ASUNTO: PRESENTACION DE ALEGACIONES SOBRE LAS AREAS DE RIESGO POTENCIAL DE PALENCIA (SEGUNDO CICLO)

ALEGACIÓN 2. SOBRE EL ARPSI ES020/0013 DEL RIO CARRIÓN

ALEGACIÓN 3. FICHA DE CARACTERIZACIÓN DEL ARPSI 13 CARRION, PAGINA 41 ó 28 SEGÚN LA FUENTE DEL FICHERO CON EL MISMO NOMBRE EN LA WEB DE LA CHD

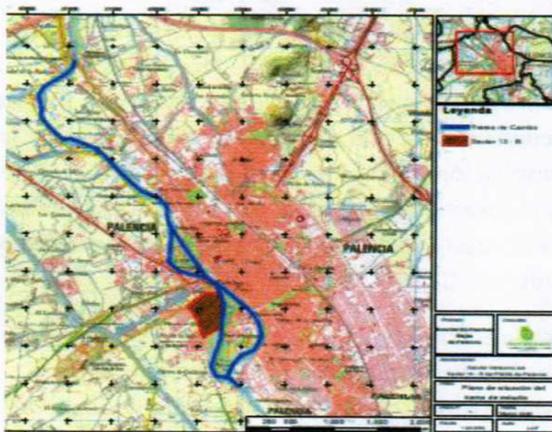
En el sector que nos ocupa, hablamos de una superficie de unas (12 Ha), inferior a 20 Has que

representan aproximadamente los mapas de riesgos de la CHD actuales, lo que significa una superficie, con las unidades del cuadro del documento citado de unos 0,2 km² que, de acuerdo con el mismo, le correspondería un grado de afectación por muy por debajo de 1 (quizás inferior a 0,5) y, por tanto, con una valoración de afectación entre leve y sin afectación. Se llama la atención que esto queda claramente contrastado con el resultado del Estudio que se refleja en la tabla anterior (pag 44 del Estudio).

Isóbatas
sector 513 Pag 60

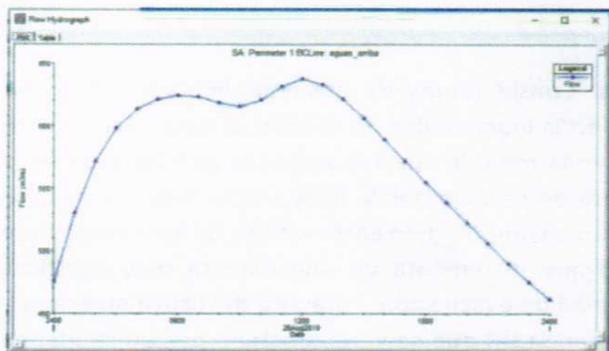
En el estudio realizado por encargo de AHUBAPA , a la izquierda el alcance completo del Estudio y a su derecha los mapas de isóbatas e isolneas de velocidad (T100 años) en el estado actual del río, con resultados que resultan significativamente más bajos que los obtenidos por AMBISAT, demostrándose en el mismo que , con la ejecución de sencillas medidas correctoras, tales como la supresión de dos azudes existentes en el tramo, fuera de servicio desde hace alrededor de 50 años, medida ésta considerada por la DG del Agua, en su presentación de 21 de junio, como una **prioridad** “ **la supresión de obstáculos que permitan la recuperación de la vegetación de la ribera y la re naturalización de tramos de ríos urbanos**” , y la ampliación de la capacidad de desagüe del Puente de Sandoval, la inundabilidad de la zona se vería prácticamente anulada, en los referente al Sector 13-R e inmediaciones, tal como se recoge en el cuadro que se adjunta en la página 3, incluido como resumen conclusión en el estudio hidráulico realizado por GEPRECON.

Inundables (Ministerio de Medio Ambiente y Medio Rural y Marino) . Como puede observarse, el sector estaría en su práctica totalidad muy por debajo de la zona de riesgo delimitada por una cualquiera de estas tres condiciones:

- que el calado (h) sea superior a 1 metro,
- que la velocidad (v) sea superior a 1 m/seg , y
- que el producto de $h \cdot v > 0,5$.

Una mirada a la riada de 1962 | El Norte de Castilla.

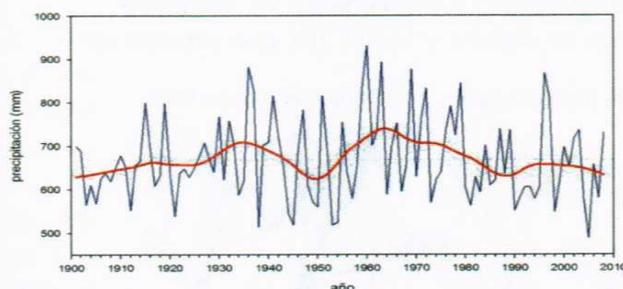
- c) Que el sector que nos ocupa ha sufrido **sólo una inundación de importancia** en los últimos 59 años, que coincidió con la puesta en servicio de uno de los embalses (Compuerto, de 95 hectómetros cúbicos de capacidad), cuya puesta en servicio debía seguir un protocolo de seguridad, comprobando que su llenado de forma gradual permitiese verificar la inexistencia de fisuras en su infraestructura de contención y el funcionamiento de todos sus sistemas. Pero que las persistencia de lluvias en aquellos días en la Montaña Palentina provocó un episodio de deshielo de gran magnitud de la nieve acumulada - **según comentarios de la época en los medios informativos y en las instrucciones que se trasladaron a la población por las Fuerzas y Cuerpos de Seguridad del Estado** -, lo que alteró enormemente dicho protocolo e hizo precisa la apertura de sus compuertas, maniobra que originó importantes e infrecuentes elevaciones del nivel de las aguas a su paso por Palencia 24 horas después de la apertura de sus compuertas.
